**Verslag huishoudelijke elektrische installatie op laagspanning en zeer lage spanning****Algemeen:**

Referentie: 008-20260921-06	Datum controle: 21/09/2026
Keurder: 008

Eigenaar: Anne Habermann	EAN-code: 541449206003632948
Adres installatie: Blaarstraat 84, 3700 - Tongeren	Nummer teller(s): 1SAG1105207906
	Distributienetbeheerder installatie: Fluvius
Datum uitvoering installatie:	☐ Vóór 01/10/1981 ☒ Tussen 01/10/1981 en 01/06/2020 ☐ Vanaf 01/06/2020
Type:	☒ Wooneenheid ☐ Niet-huishoudelijk ☐ PV ☐ Batterij ☐ Laadpaal

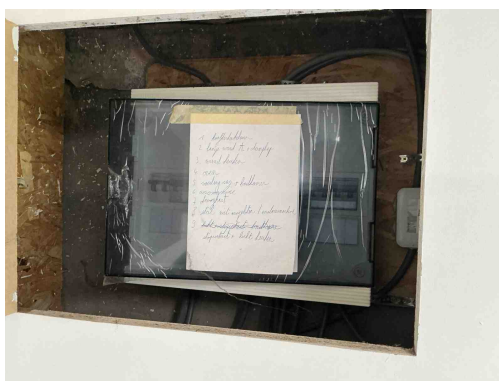
B06 - Het elektrisch verdeelbord heeft niet de minimale beschermingsgraad IPXX-B in een gewone ruimte (Boek 1: 4.2.2.3).
Opmerking: Oa bord 1

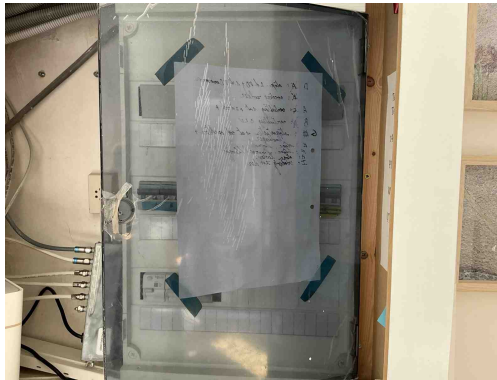
B17 - De voedingsspanning is niet op elk bord vermeld (Boek 1: 3.1.3.3).
Opmerking: Oa bord 1, bord 2

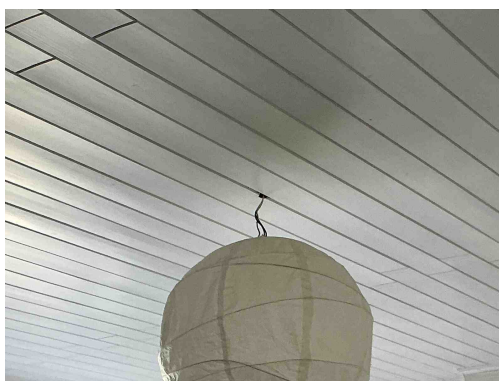
T21 - Het elektrisch materieel is niet geplaatst volgens de voorschriften van de fabrikant/ regels van goed vakmanschap . (Boek 1: 1.4.1.3)

Opmerking: Oa ophangingsvijzen niet afgedekt bord 1, bevestiging lamp hal,....

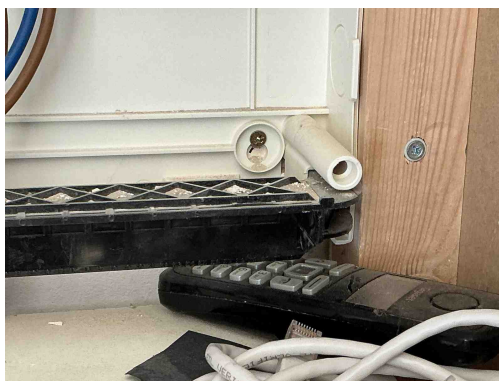
T21 - Het elektrisch materieel is niet geplaatst volgens de voorschriften van de fabrikant/ regels van goed vakmanschap . (Boek 1: 1.4.1.3)

Opmerking: Oa ophangingsvijzen niet afgedekt bord 1, bevestiging lamp hal,....

C26 - De verbindingen zijn niet gebeurd in borden, in aftakdozen, aan de klemmen van contactdozen, schakelaars of in de verlichtingstoestellen (Boek 1: 5.2.6.1).

Opmerking: Oa slaapkamer, hal,..

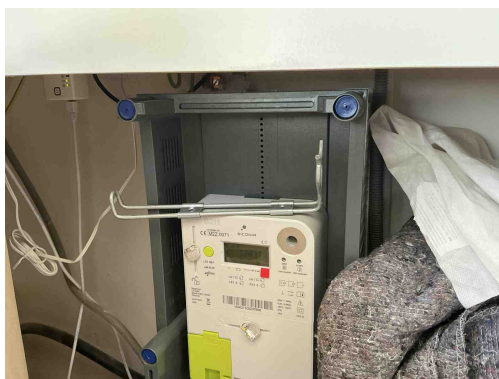
T21 - Het elektrisch materieel is niet geplaatst volgens de voorschriften van de fabrikant/ regels van goed vakmanschap . (Boek 1: 1.4.1.3)

Opmerking: Oa ophangingsvijzen niet afgedekt bord 1, bevestiging lamp hal,....

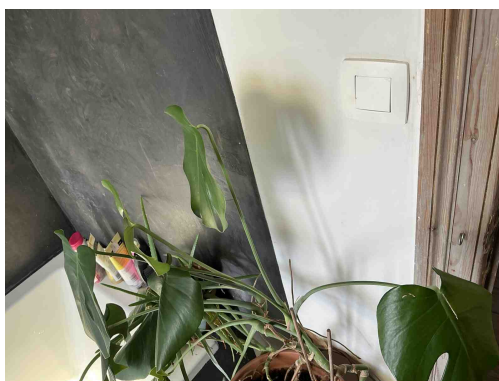
A11 - De aardingsonderbreker is niet op een normale manier bereikbaar (Boek 1: 5.4.3.5).

Opmerking: Oa niet bereikbaar op normale manier

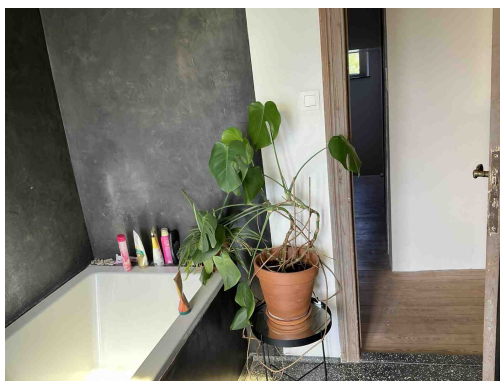
T22 - Het elektrisch materieel in volume 2 van de ruimte die een bad en/of douche bevat is niet in overeenstemming met het toegelaten materieel (nl. vaste machines of toestellen (incl. de contactdozen en bedieningstoestellen), contactdozen individueel beschermd door een beschermingstransformator met een vermogen van maximaal 100W, contactdozen beschermd door een differentieelstroominrichting met zeer grote gevoeligheid (10mA) en bedieningstoestellen gevoed op laagspanning). (Boek 1, Onderafdeling 7.1.5.3. (d))

Opmerking: Oa schakelaar,

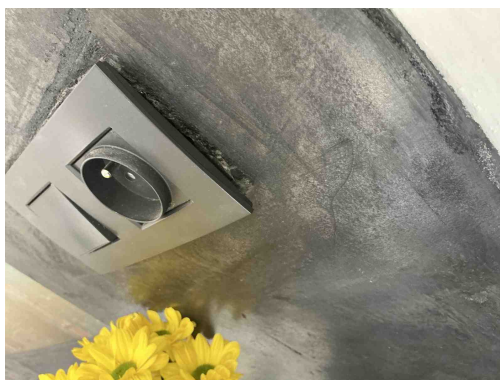
T22 - Het elektrisch materieel in volume 2 van de ruimte die een bad en/of douche bevat is niet in overeenstemming met het toegelaten materieel (nl. vaste machines of toestellen (incl. de contactdozen en bedieningstoestellen), contactdozen individueel beschermd door een beschermingstransformator met een vermogen van maximaal 100W, contactdozen beschermd door een differentieelstroominrichting met zeer grote gevoeligheid (10mA) en bedieningstoestellen gevoed op laagspanning). (Boek 1, Onderafdeling 7.1.5.3. (d))

Opmerking: Oa schakelaar,

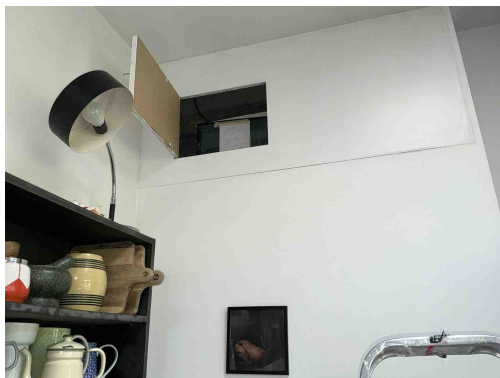
T10 - Bepaalde contactdozen en/of schakelaars zijn niet degelijk bevestigd (Boek 1: 1.4.1.3).

Opmerking: Oa badkamer

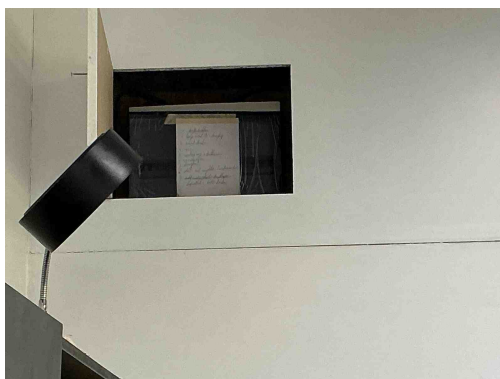
B26 - Het elektrisch bord kon niet gedemonteerd worden (Boek 1: 5.3.5.1).
Opmerking: Oa bord 2 zeer hoog gemonteerd,

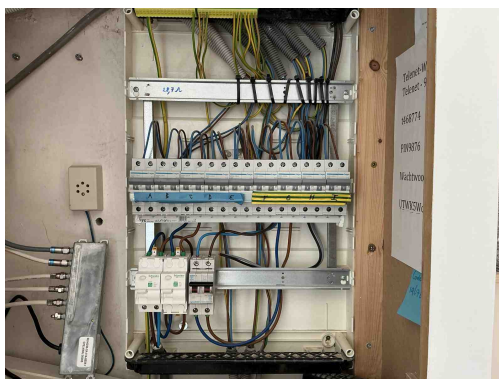
B26 - Het elektrisch bord kon niet gedemonteerd worden (Boek 1: 5.3.5.1).
Opmerking: Oa bord 2 zeer hoog gemonteerd,
